PARECER DA COMISSÃO DE AVALIAÇÃO

Avaliação de Impacte Ambiental

Central Fotovoltaica do Pereiro – Fase 2

(AIA3441)

Figura 10 – Classes de capacidade de uso (ex-CNROA)

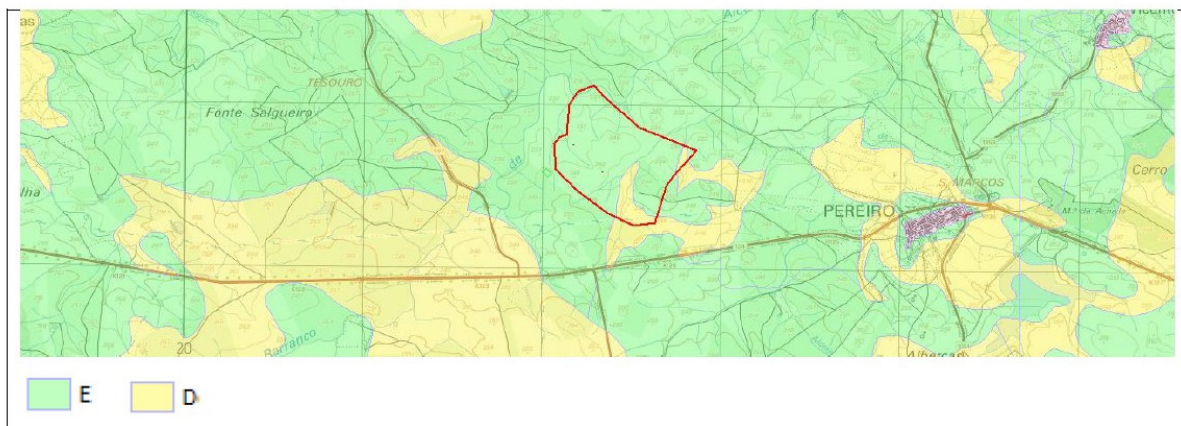
Relativamente à capacidade de uso e solos, refere que o EIA identifica as classes de capacidade de uso para a área de estudo da Central Fotovoltaica como sendo as classes A e D. No entanto, consultada a Carta de classes de capacidade de uso (ex-CNROA), à escala 1/50 000, a DRAP Algarve verifica a presença das classes D e E, pelo que considera que esta questão deveria ter sido corrigida, nos relatórios e peças desenhadas que constituem o EIA. (Figura 10).

Considera que solos que são ocupados, identificados como Ex (Solos Incipientes), Px+Ex (Solos Argiluvitados Pouco Insaturados com solos Incipientes) estão corretamente identificados.

Figura 11 – Central Fotovoltaica do Pereiro (Fase 2) contígua à Central Fotovoltaica da Suggestion Power

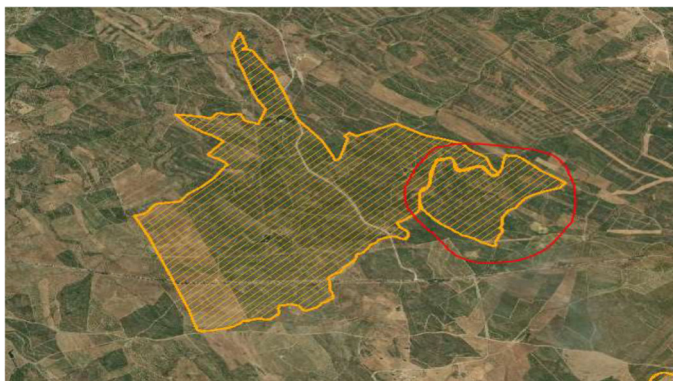
- A empresa “Suggestion Power” encontra-se a desenvolver um projeto respeitante a uma central fotovoltaica na mesma zona, também intitulada “Central Fotovoltaica do Pereiro”, ao qual se encontra associado o Título de Reserva de Capacidade (TRC) atribuído no âmbito do leilão solar de 2020, para uma potência de ligação de 99 MVA e ocupação de, aproximadamente, 290 hectares, o qual obteve Declaração de Impacte Ambiental (DIA) favorável com condicionantes, constante do Título Único Ambiental n.º 20190122000027 (TUA).
- A Central Fotovoltaica GALP representada na seguinte imagem através do traçado a vermelho, irá extremar com a Central Fotovoltaica Suggestion Power, que, por sua vez, se irá localizar na área sombreada a amarelo na imagem de maior tamanho.

Figura 2 - Classes de capacidade de uso (ex-CNROA)

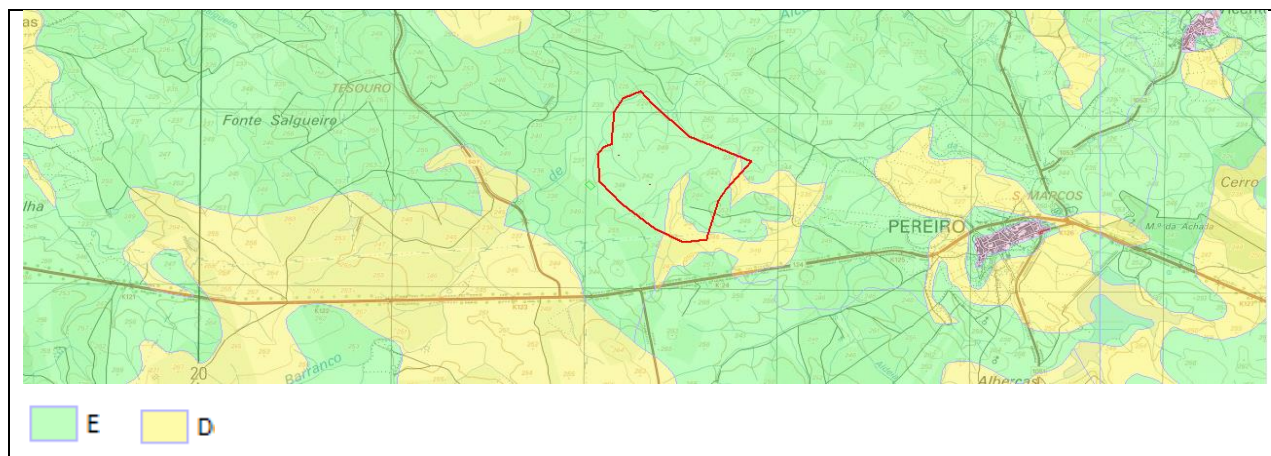
No entanto, consultada a Carta de classes de capacidade de uso (ex-CNROA), à escala 1/50000, verifica-se a presença das classes D e E, pelo que deverá ser corrigida esta questão, nos relatórios e peças desenhadas que constituem o EIA. (Figura 2)

No que respeita aos solos são ocupados os identificados como Ex (Solos Incipientes), Px+Ex (Solos Argiluvitados Pouco Insaturados com Solos Incipientes) estão corretamente identificados.
